改善箇所説明図 ①

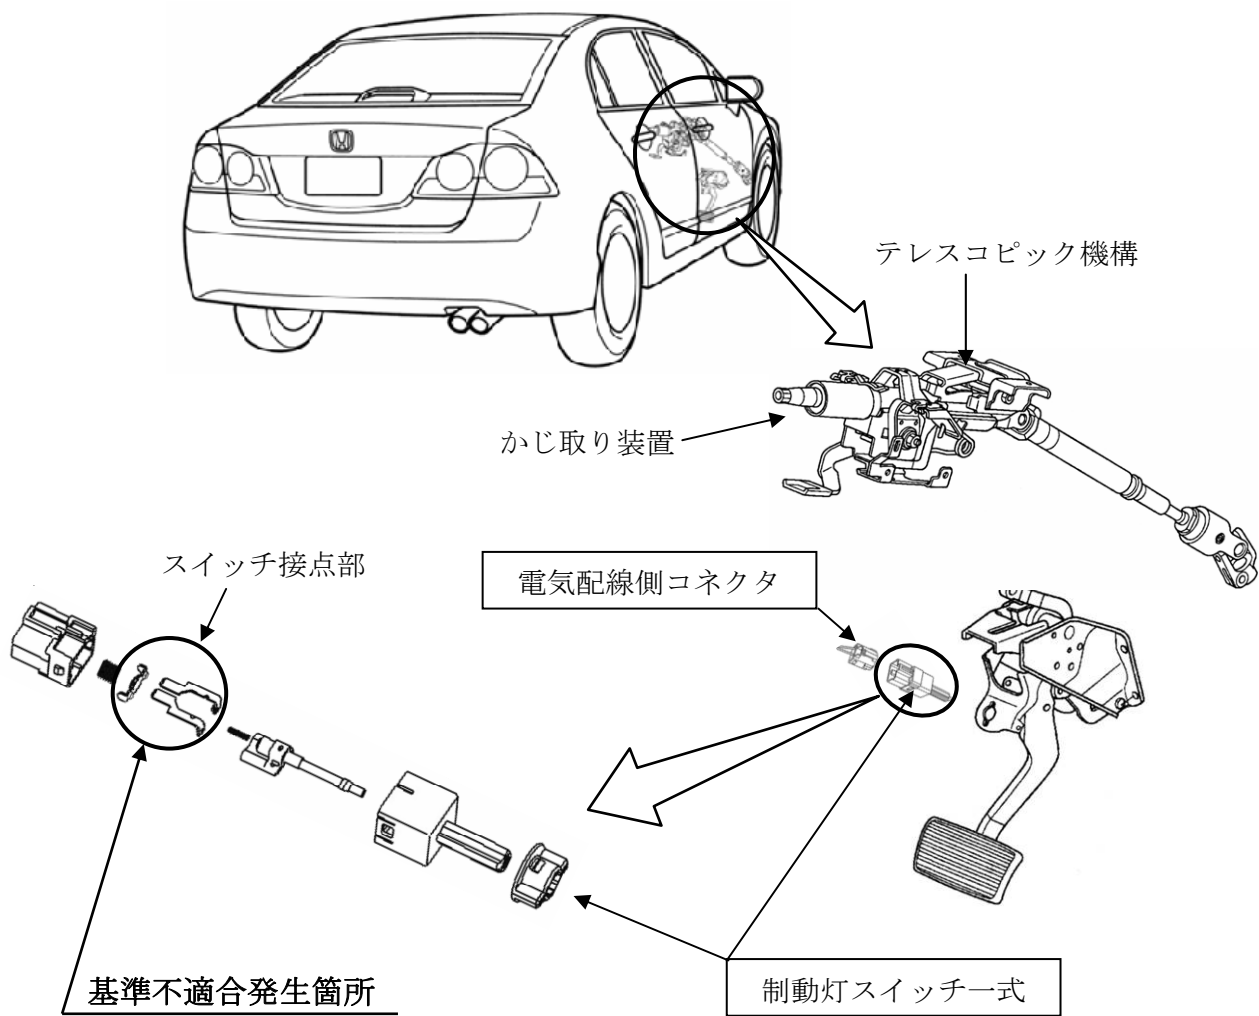
かじ取り装置のテレスコピック機構（ハンドルの位置を前後にスライドして調整できる機構）に塗布する潤滑剤の量が多過ぎたため、潤滑剤の油分が制動灯スイッチに滴下するものがある。そのため、スイッチ接点部の発熱により当該接点部に絶縁物が生成されて導通不良となることから、制動灯及び補助制動灯が点灯しなくなり、シフトレバーがパーキング位置から動かなくなるおそれがある。

全車両、制動灯スイッチ一式と電気配線側コネクタを新品と交換するとともに、電気配線側端子を清掃し、制動灯スイッチカバーを追加する。

改善前	改善後
制動灯スイッチ カバーなし 制動灯スイッチ 	制動灯スイッチ カバーあり 制動灯スイッチカバー
